## Keuringsverslag van een elektrische laagspanning- en zeer lage spanningsinstallatie

NIET CONFORM

Straatnaam	Jozef Termoniastraat
Huisnummer	9
Busnummer	-1
Postcode	1731
Gemeente	Zellik
Land	België

Controlebezoek van een huishoudelijke installatie volgens (KB 08/09/2019) - AREI Boek 1- 6.5. en 4.2.4.3.

Afbeelding schakel- en verdeelbord:

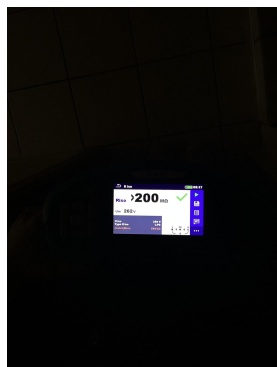
I5.10 Niet gebruikte invoeringen van het verdeelbord zijn niet correct of onvoldoende afgedicht. (Boek 1 Afdeling 5.1.4. en 4.2.2.3.)

I5.14 Een alpolige scheidingschakelaar is te voorzien om bord volledig spanningsloos te kunnen zetten. (Boek 1 Onderafdeling 5.3.5.1.B. en nota)
